Mestna občina **Novo mesto**

Številka: 350-0030/2018

OBČINSKI PODROBNI PROSTORSKI NAČRT ZA JUŽNO ZBIRNO CESTO

STALIŠČA DO PRIPOMB IN PREDLOGOV z javne razgrnitve dopolnjenega osnutka občinskega podrobnega prostorskega načrta za Južno zbirno cesto

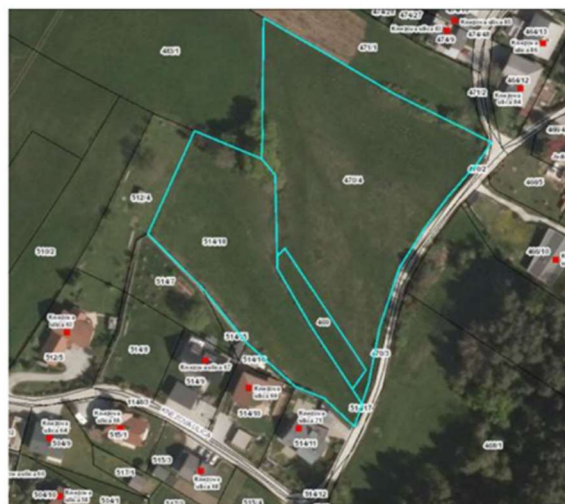
Predlagam postavitev ograje za zvočno bariero proti naselju Košenice. Naselje se namreč nahaja višje od predvidene ceste, zaradi česar bo moteč zvok prometa. Dodatno bi ograja pomenila tudi bariero. Cesta bo degradirala trenutno stanje narave v okolici Košenic, z ograjo se bo ta učinek nekoliko zmanjšal. Predlagam tudi zasaditev dreves ob ograji, da se cesta čim bolj zakrije. Med cesto in Košenicami je zeleni pas, s temi posegi bi zmanjšali degradacijo zelenega pasu zaradi ceste.

Stališče: Pripomba se delno upošteva.

Obrazložitev: Za območje OPPN je bila izdelana Študija obremenitve s hrupom s predlogom protihrupnih ukrepov (št. proj. 2022-019 STU, izdelal: Epi Spektrum d.o.o., Maribor, julij 2022), ki med drugim vključuje tudi oceno obstoječe obremenitve s hrupom in oceno obremenitve s hrupom v planskem obdobju do leta 2050 z upoštevanjem pričakovanih sprememb prometnih obremenitev na širšem območju Novega mesta ter naraščanja prometa v prihodnosti, določitev s hrupom čezmerno obremenjenih območij in izdelavo predloga protihrupnih ukrepov za plansko obdobje.

Predlog protihrupnih ukrepov na odseku mimo Regrških Košenic predvideva postavitev protihrupne ograje na nasprotni strani trase JZC ter dodatno rezervacijo prostora za razširitev bankin za morebitno naknadno izvedbo protihrupnih ograj, medtem ko na strani Regrških Košenic tovrstni protihrupni ukrepi niso predvideni, ker niso potrebni. Ne glede na to, je pripomba smiselna v delu, ki se nanaša na zasaditev dreves, zato se območje OPPN ustrezno razširi proti jugu v smeri Regrških Košenic, in sicer za toliko, da se lahko ob glavni trasi ceste na odseku, ki meji na območje Regrških Košenic, zasadijo drevesa in druga vegetacija, ki bi zmanjšala vidno izpostavljenost, hrup in morebitno prašenje s ceste.

1.3 Solastnika parcele 1020/92 k.o. Gotna vas

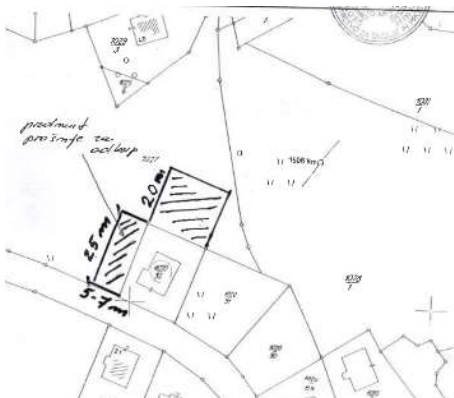
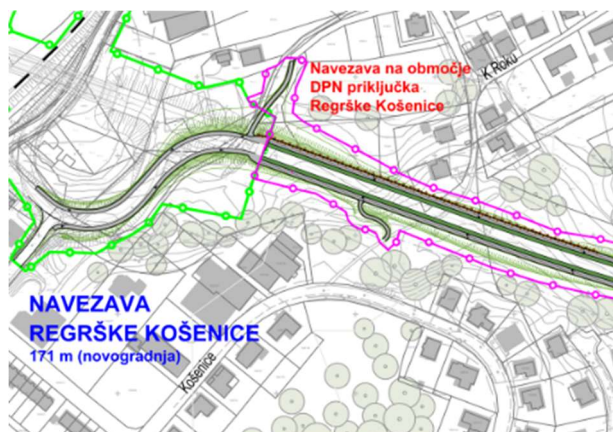
1.3.1 Dne, 20.10.2022, sem se udeležil javne razgrnitve prostorskega načrta za južno zbirno cesto. S partnerko __ sva od meseca maja leta 2021 solastnika parcele 1020/92, Košenice 26. Med najino parcelo in južno zbirno cesto je cca. 20 m dolgo občinsko zemljišče, ki ga imata v najemu prejšnja lastnika parcele __ in __ (starša od __). Prav tako imata v najemu še manjši pas zemlje na zgornji strani parcele. Za to najeto zemljišče plačujemo tudi letno najemnino MO Novo mesto. Zanima me, če bo možen odkup obeh zemljišč, ki jih imamo trenutno v najemu. Oba zemljišča sta označena z odebeljeno črto oz. kvadratom – glej prilogo.

Stališče: Na pripombo se poda pojasnilo.

Obrazložitev: Navedena dela zemljišč se nahajata v območju zelenih površin, ki predstavljajo bariero med stanovanjsko pozidavo in načrtovano JZC. Do sprejetja OPPN za JZC prodaja zemljišč s strani MONM ni predvidena.

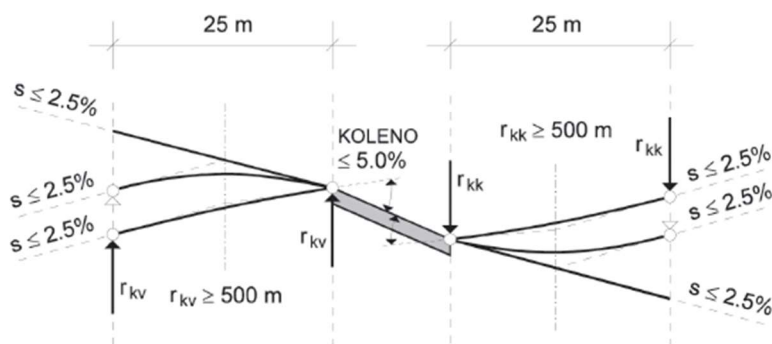
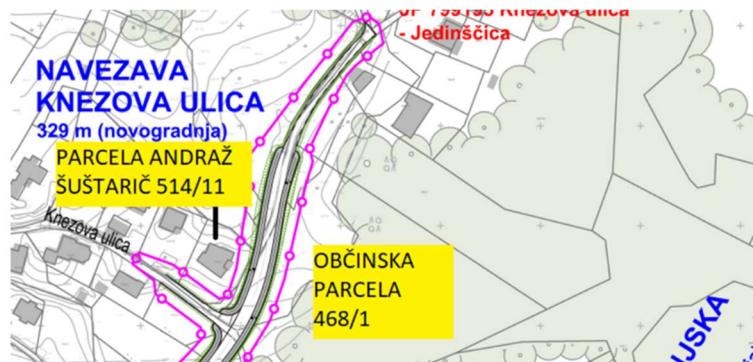
1.3.3 Še pripomba na pripombo, ki je bila na javni razgrnitvi, in sicer, da bi želeli dosedanje pešpot, ki povezuje Košenice s Šmihelom, spremeniti v »tovornjakarsko cesto«: seveda sva odločno proti temu, saj imajo podjetniki Bayer in Vesel na voljo dva dostopa do svojih poslovnih prostorov na Košenicah. Seveda nimava ničesar proti podjetnikom vendar je naselje mirno in ni ravno industrijska cona, zato predlagam omejitve oz. prepoved vožnje velikih tovornjakov. Prav tako predlagam omejitve oz. prepoved velikih tovornjakov po južni zbirni cesti, saj pravite, da je ta namenjena lokalnemu prometu. Zavedava se, da bo mir, ki ga uživamo sedaj moten, vendar se zavedava tudi, da je izgradnja južne zbirne ceste velik napredek za celotno območje, zato upava na ugoden razplet.

Stališče: Pripomba je že upoštevana.

Obrazložitev: Teren obstoječe ulice Košenice na območju P12, kjer bi bil priključek, je na koti 218,95 m, predvidena JZC pa na koti 211,49 m, višinska razlika znaša 7,46 m. Razdalja med cestama je 52,7 m, torej znaša naklon brez ustrezno urejenih priključkov 14.2 %.

V 13.členu Pravilnika o cestnih priključkih na javne ceste (Uradni list RS, št. 86/09, 109/10 – ZCes-1 in 132/22 – ZCes-2), ki se nanaša na vzdolžne in prečne nagibe priključnih cest je napisan način, kako se tovrstni nakloni urejajo, in sicer:

Že pri izdelavi predhodnih variantnih oz. idejnih rešitev je projektant preverjal možnost navezave z glavne trase JZC na območje Regrških Košenic na omenjenem odseku. Ugotovljeno je bilo, da ob upoštevanju predpisov o gradnji cest in urejanju cestnih priključkov povezava ni izvedljiva zaradi prevelike višinske razlike, ki ne omogoča izvedbe ustrezne tehnične rešitve.

Z eventualnim pomikom priključka v smeri DPN in s tem podaljšanjem priključne ceste pa se približamo načrtovanemu priključku za Šmihelsko cesto, s čimer ni zagotovljene zahtevane medsebojne razdalje med priključki. Rešitev je v povsem novem križišču, ki bi nadomestil nov priključek in priključek za Šmihelsko cesto, vendar je za vzpostavitev novega križišča potrebno posegati v DPN, kar ni opravičljivo, saj bi to pomenilo, da se preko ulice Košenice mimo vrstnih hiš spušča ves promet iz vzhoda za soseseko Šmihel oziroma Z del Novega mesta.

Dovoz s tovornjaki do podjetij Roletarstvo Bayer in Tiskarna Vesel, ki poteka mimo stanovanjskih objektov na Vorančevi ulici in ulici Košenice, se zato omeji z ustreznim prometnim režimom, ki ga določi MONM.

Ker se JZC načrtuje kot občinska cesta se bo na njej določil ustrezní prometni režim, ki ga bo določila MONM.

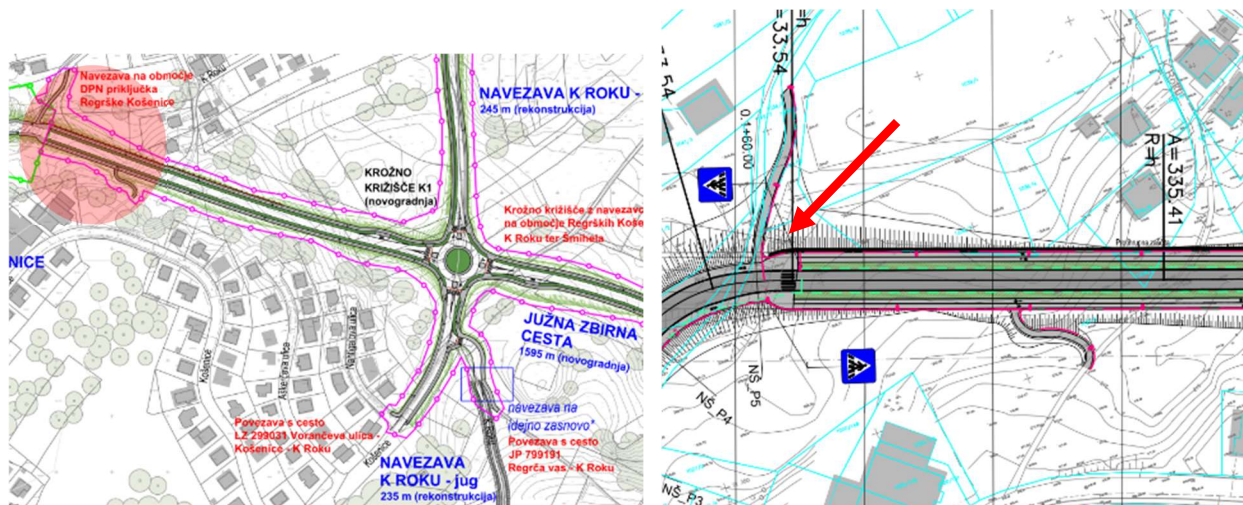
1.7.1 Moja prva pripomba se nanaša na priključitev JP 799191 (Regrča vas - K Roku) na novo JZC. V trenutni situaciji je omenjena cesta v križišču s cesto LZ 299031 (Vorančeva ulica - Košenice - K Roku) prednostna. Osnutek OPPN-ja pa situacijo obrača.
Predlagam, da se ohrani trenutna situacija, saj je to edina povezava naselja K Roku (kjer je že mnogo novih stanovanjskih objektov, veliko pa jih je še v izgradnji) na novo JZC in naprej proti centru Nm.
Trenutna situacija je ustrezna, pri vsakdanji rabi pa opažam, da ni problematična. Tudi prometa je več po cesti JP 799191.
Primarna povezava za Regrške Košenice na JZC je "Navezava Regrške Košenice", saj prebivalci tega območja v večini dnevno migrirajo v smer Centra Nm (bodoča Šmihelska obvoznica) in ne v smeri Bele krajine. Opcija bi bila tudi priključitev JP 799191 neposredno na krožišče K1. Smiselno bi bilo, da se upošteva mnenje lokalnih uporabnikov te ceste.

Stališče: Pripomba se ne upošteva.

Obrazložitev: Na podlagi Odloka o kategorizaciji občinskih cest in kolesarskih poti v Mestni občini Novo mesto (DUL, št. 9/18) je cesta za Regrške Košenice (Ulica Košenice) kategorizirana kot zbirna mestna in krajevna cesta (LZ 299031 Vorančeva ulica-Košénice-K Roku) cesta K Roku (ulica K Roku) pa kot javna pot (JP 799191 Regrča vas-K Roku), kar pomeni, da je cesta K Roku nižjega ranga kot cesta za Regrške Košenice, ki mora biti prednostna.

Sedanja prometna ureditev je neustrezna, saj kot prednostno označuje cesto K Roku, kar ni skladno s kategorizacijo cest. Poleg tega je na Regških Košenicah vsaj 3x več stanovanjskih hiš kot pa na območju K Roku, z Odlokom o Občinskem podrobnem prostorskem načrtu Regrške Košenice – 2 (Uradni list RS, št. 20/13) pa je predvidena še pozidava z dodatnimi (23) stanovanjskimi hišami, medtem ko na območju K Roku ni več prostori parcel za pozidavo, širitev pa se tudi ne načrtuje.

Glede na to, da se bo promet z Regrških Košenic še povečal, je zato bolj smiselno, da se cesta za Regrške Košenice kot zbirna mestna cesta dogradi s površinami za peš in kolesarski promet, priključek za dostop do območja K Roku pa preuredi skladno s prometnimi predpisi v bolj varen oz. pregleden cestni priključek.

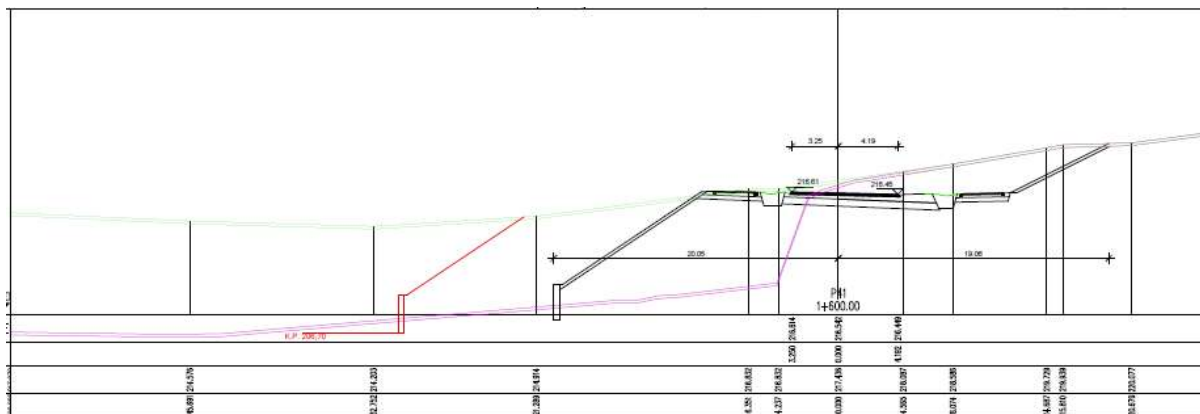
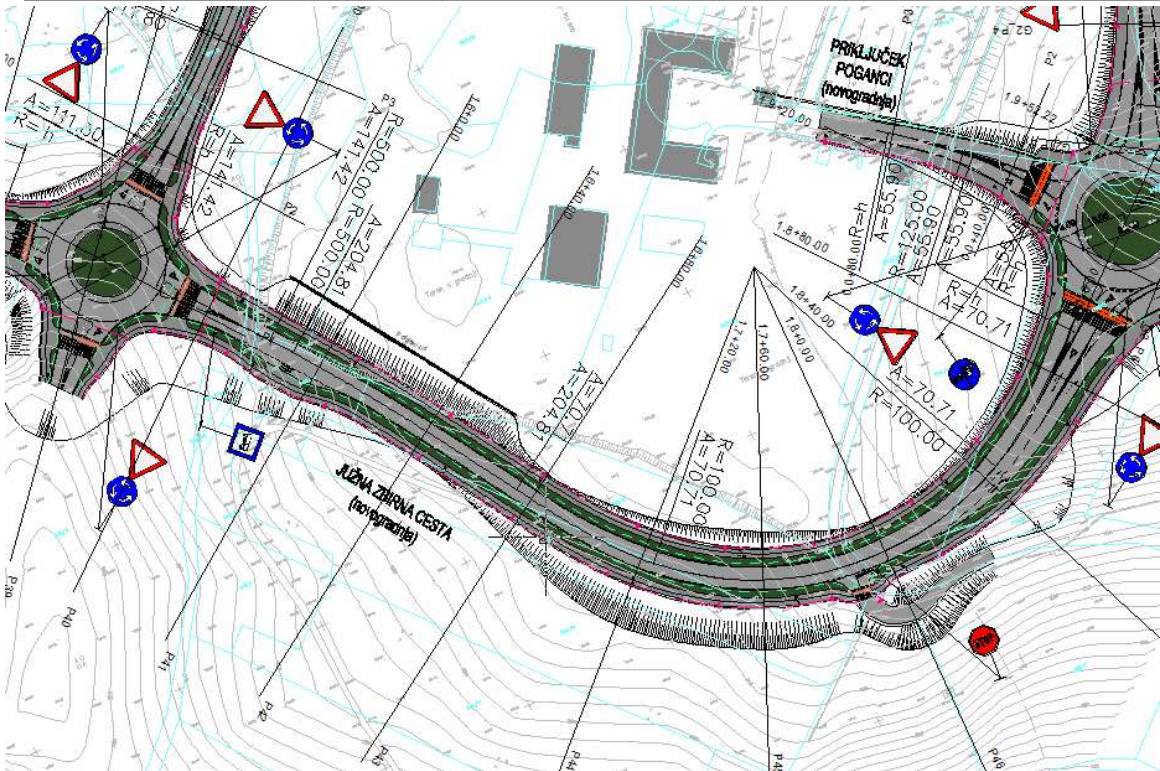
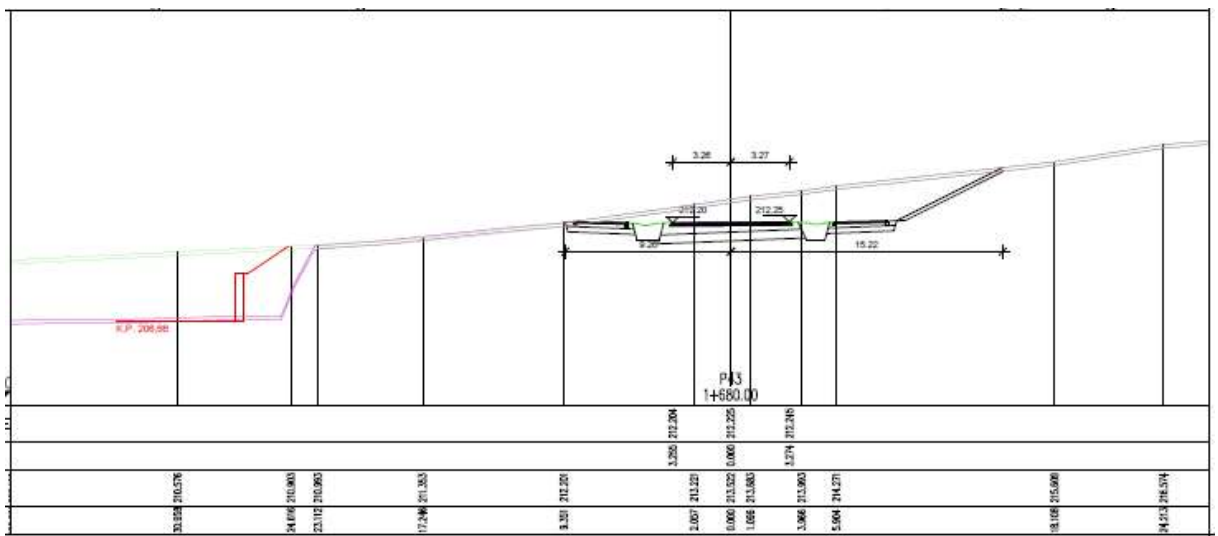
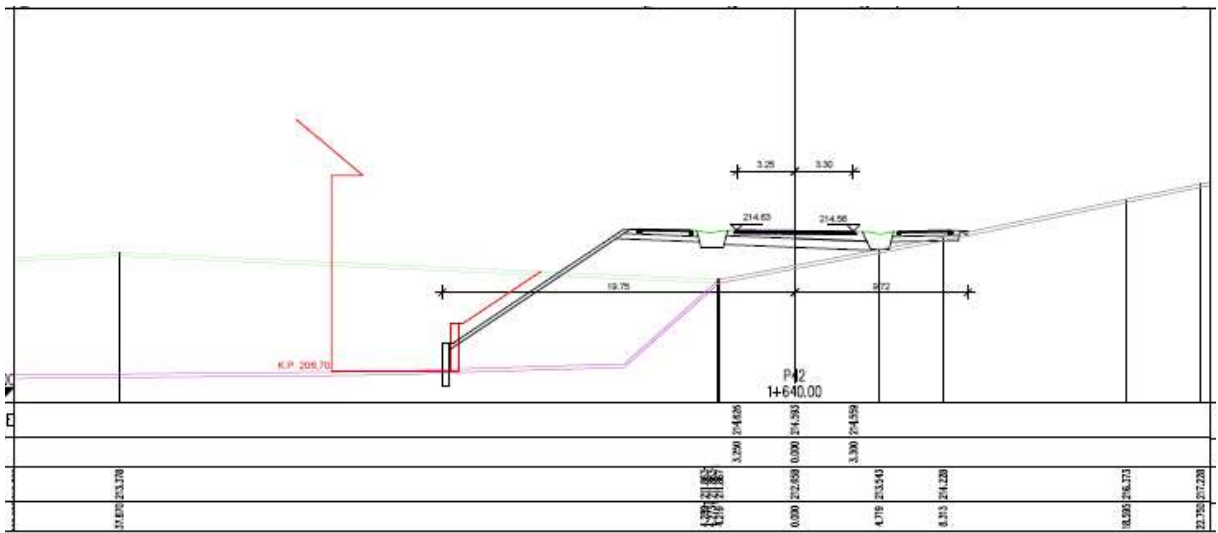
1.8.1 Uskladitev stičnega območja zahodnega dela OPPN Poganci z OPPN JZC, pri čemer naj se višinski potek JZC prilagodi koti platoja znotraj območja OPPN Poganci, opredeljeni v strokovnih podlagah za OPPN Poganci, št. 05/19-SD OPPN, ki so vam bile oddane z dopisom št. 40/12-mk z dne 10.3.2021.

Stališče: Pripomba se smiselno upošteva.

Obrazložitev: Trasa JZC je bila načrtovana z upoštevanjem obstoječega geodetsko posnetega terena ter tako, da je bil dosežen ustrezen vzdolžni potek vse do krožnega križišča K4 na Pogancih z navezavo na Belokranjsko cesto. Pri tem je upoštevana tudi namenska raba prostora po OPN, ki definira potek načrtovanih prometnih površin (PC).

V času izdelave OPPN JZC je lastnik cone OPPN Poganci izvedel velike izkope, ki niso skladni z veljavnim OPPN Poganci, in sicer od profila P40+20 m do profila P42+20 m na JZC. Iz prečnih prerezov je tako razviden:

- nivo terena na začetku načrtovanja trase JZC (zelena barva),
- nivo terena po OPPN Poganci (rdeča barva),
- nivo terena po izkopih g. Struna (vijolična barva),
- predvidene rešitve po IDP in OPPN JZC (črna barva).

Zaradi zagotovitve manjšega posega proti območju OPPN Poganci je bila rešitev na omenjenem odseku v IDP že popravljena (razvidno iz zgornje situacije). Pri tem je poleg brežine predviden še podporni zid dolžine okrog 85 m in višine do 1,5 m. Rešitev se povzame v OPPN JZC.

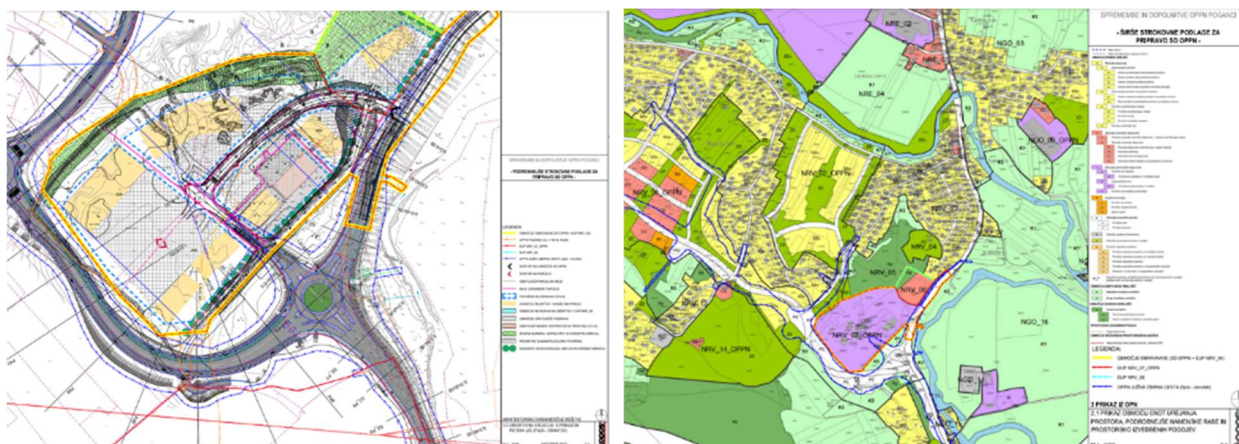
1.8.2 Uskladitev meje OPPN JZC z mejo OPPN Poganci po veljavnem OPN MONM.

V prilogi pošiljamo situacijo iz strokovnih podlag za SD OPPN Poganci (v pripravi) z mejo območja po sedaj veljavnem OPN.

Stališče: Pripomba se smiselno upošteva.

Obrazložitev: Meja OPPN JZC se popravi in uskladi z mejo EUP NRV_07_OPPN (OPP N Poganci), ki je določena v SD OPN 2.

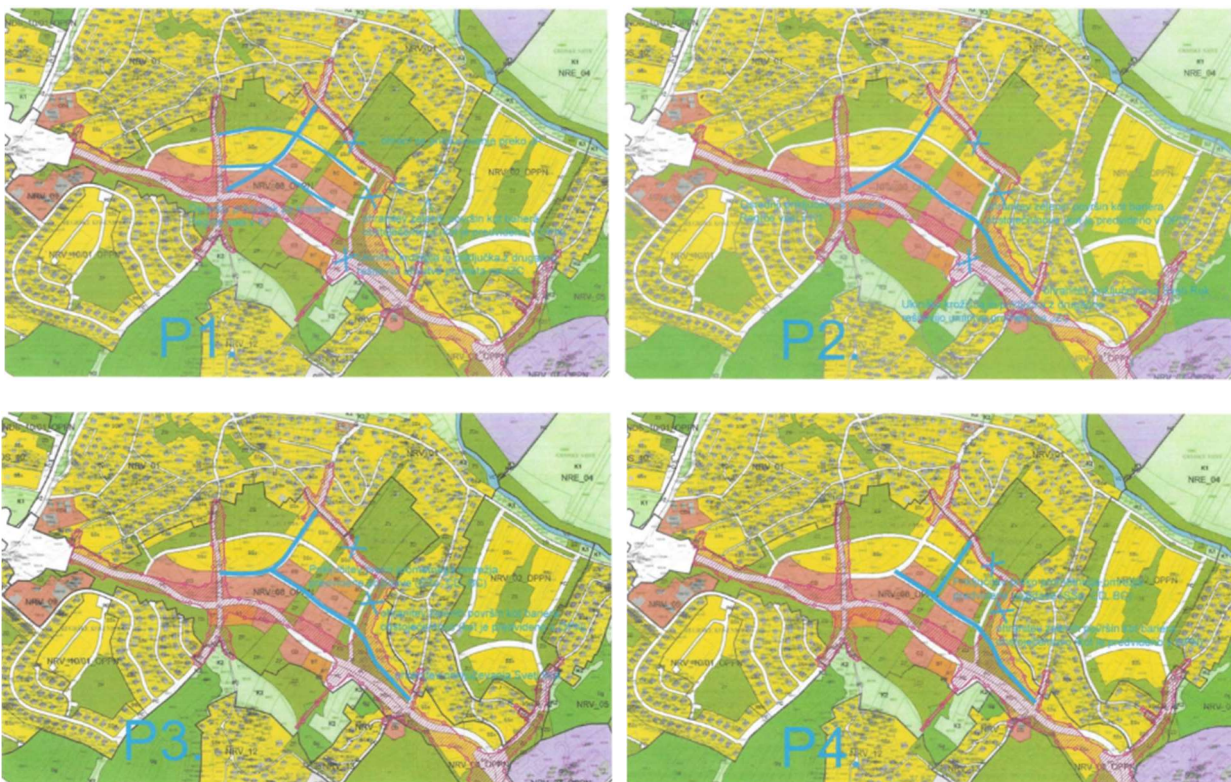
1.11.1 Pred izvedbo JZC naj se prednostno izvede zahodna obvoznica predvidena v sklopu veljavnega Državnega prostorskega načrta za državno cesto od AC A2 Ljubljana - Obrežje pri Nm do priključka Maline (DPN za državno cesto od AC A2 Ljubljana -Obrežje pri Nm do priključka Maline, Uradni list RS, št. 102/12), ki je od predvidene JZC oddaljena manj kot 500 m. V nasprotnem primeru bo predvidena JZC predstavljala glavno prometno povezavo Novo mesto - vzhod in Novo mesto - zahod, kot se sedaj dogaja na preobremenjeni Ulici Ob Težki vodi, znotraj naše Krajevne skupnosti.

Stališče: Na pripombo se poda pojasnilo.

Obrazložitev: Pripomba se ne nanaša neposredno na rešitve predvidene z OPPN, pač pa na terminsko gradnjo zahodne obvoznice, ki se ureja z DPN.

V študiji Prometna in ekonomska analiza etap izgradnje Tretje razvojne osi – jug: I. etapa (AC pri NM-Maline) po idejnem načrtu za DPN iz l. 2012 (Omega consult, maj 2013) je bila analizirana etapnost in predvideno, da bo zahodna obvozna cesta Novega mesta zgrajena šele, ko bodo zgrajeni vsi odseki do Malin. V tej študiji je bilo predvideno, da bo zahodna obvoznica zgrajena šele po letu 2030. JZC bo imela v primerjavi z Ulico OB Težki vodi ustrezen (bogat) profil glede na rang ceste in načrtovani promet, njena trasa pa je od obstoječih stanovanjskih hiš tudi veliko bolj oddaljena kot Ulica Ob Težki vodi, ki poteka neposredno skozi strnjeno pozidavo in je ni mogoče širiti. Omejitev prometa naj bi se urejala s prometnim režimom.

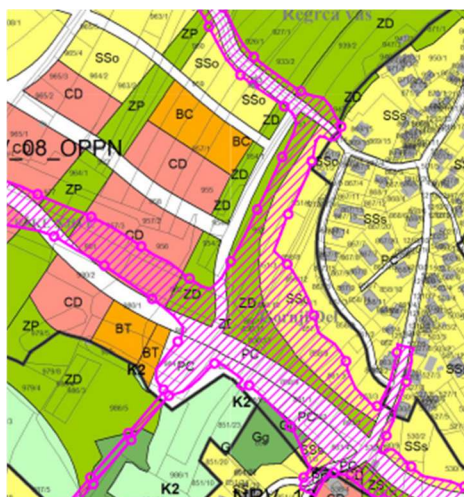
1.11.2 Kot lastniki sosednjega zemljišča, ki se nahaja neposredno ob predvidenem priključku NAVEZAVA REGRČA VAS -VIDMARJEVA ULICA, novogradnja (UE A4-1 in v nadaljevanju UE A4-2) smo mnenja, da je predviden priključek umeščen v prostor neprimerno. Navedeno utemeljujemo s tem, da med predvidenim priključkom in obstoječo pozidavo ni ohranjenega zelenega pasu, kot je predvideno v OPN Novo mesto. Predvideni priključek bi bil veliko bolj smiseln na območju predvidene pozidave po OPN, kjer so poleg bivanja predvidene centralne dejavnosti in športni dejavnosti. Iz navedenega pričakujemo, da se priključek neposredno ob naših zemljiščih ukine oz. se prestavi bolj zahodno na območje predvidene pozidave po OPN oz. na mesto obstoječe ceste smer Vidmarjeva ulica — proti ulici K Roku. Med obstoječim delom naselja in novo predvideno pozidavo naj se nujno ohrani zeleni pas kot je predvideno po OPN. Vezano na pripombo podajamo možnosti rešitve prestavitve priključka centralno na že predvideno krožišče in osrednji del predvidene pozidave po OPN.

Naprošamo vas, da opravite ponovno preveritev in napajanje Regrče vasi rešite tako, da bo sprejemljivo in ne bo negativno vplivalo na obstoječi del naselja.

Stališče: Pripomba se delno upošteva.

Obrazložitev: Lokacija priključka oziroma krožnega križišča K2 je bila na približno isti lokaciji predvidena že v Strokovnih podlagah za širše območje Južne zbirne ceste v Novem mestu (Atelje Ostan Pavlin, Ljubljana, december 2013), po katerih je bila v OPN prevzeta tudi pretežna namenska raba, ki pa je prikazana le okvirno. Pri podrobnejšem načrtovanju se le-ta na območjih OPPN, ki še niso sprejeti, še lahko mikrolokacijsko spreminja.

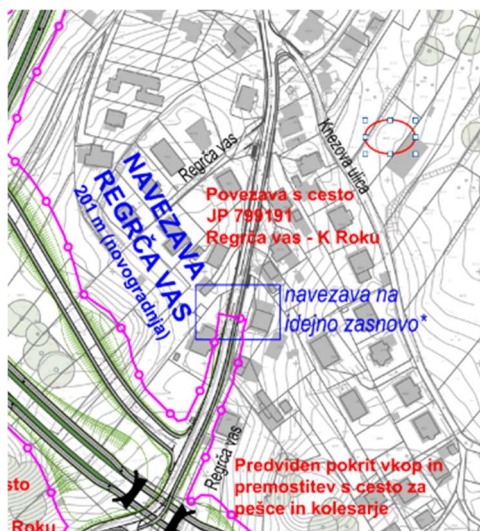
Podpisana __, ponovno in pravočasno podajam pripombe k razgrnjenemu dopolnjenemu osnutku OPPN za južno zbirno cesto. Sem lastnica parcele k.o. 1485 - Gotna vas, parc.št. 490/2. Ne strinjam se z nameravano uporabe te moje parcele za izgradnjo javne ceste.

Sklicujem se na moje pripombe, ki sem jih podala že dne 15.11.2021 in jih v priponki ponovno prilagam: »Podpisana __, v odprtem roku podajam pripombe k razgrnjenemu prostorskemu aktu (SD 2), predstavljenem na spletni strani Mestne občine Novo mesto in na javni obravnavi dne 26.10.2021, ki sem se je udeležila.

Sem lastnica v k.o. 1485 – Gotna vas, št. parcele 490/2 v izmeri 822 m2. Parcelo smo kupili leta 1980 ravno z namenom gradnje in smo jo hranili za hčerko, ki se je pred kratkim redno zaposlila in si namerava v bližnji bodočnosti zgraditi hišo.

Podajam pripombe k predlaganemu osnutku sprememb in dopolnitev Odloka o Občinskem prostorskem načrtu Mestne občine Novo mesto. Po tem načrtu je na moji parceli predvidena graditev ceste, čemur nasprotujem, saj bi parcela v primeru izgradnje ceste bila razvrednotena. Sicer pa ta parcela stoji tik ob že obstoječi lokalni cesti in priključka ceste sploh ne potrebuje. Predlagam, da se za omenjeno parcelo uredi status SSo, saj parcela že ima dostop do javne infrastrukture (Knezova cesta), predvidena izgradnja ceste pa naj se prestavi na druge parcele v dogovoru z lastniki.«

Stališče: Pripomba se ne nanaša na vsebino OPPN.

Obrazložitev: Parcela 490/2, k.o. 1485 Gotna vas se nahaja severovzhodno od predvidenega pokritega vkopa ter izven območja OPPN. Na podlagi arhivskih vsebin planskih aktov je razvidno, da je bila parcela v letu 1980 opredeljena še kot najboljše kmetijsko zemljišče. Danes so po namenski rabi v OPN na parceli predvidene prometne (PC – površine cest) in zelene površine (ZD – druge urejene zelene površine), kar je bilo smiselno povzeto po projektu Strokovne podlage za širše območje Južne zbirne ceste v Novem mestu (Atelje Ostan Pavlin, Ljubljana, december 2013), na samem območju pa je predvidena izdelava OPPN za stanovanjsko gradnjo (EUP NRV_02_OPPN). Podrobna določitev prostorskih izvedbenih pogojev za urejanje tega območja, kakor tudi natančnejša končna namenska raba posameznih zemljišč, bo tako predmet predvidenega OPPN.
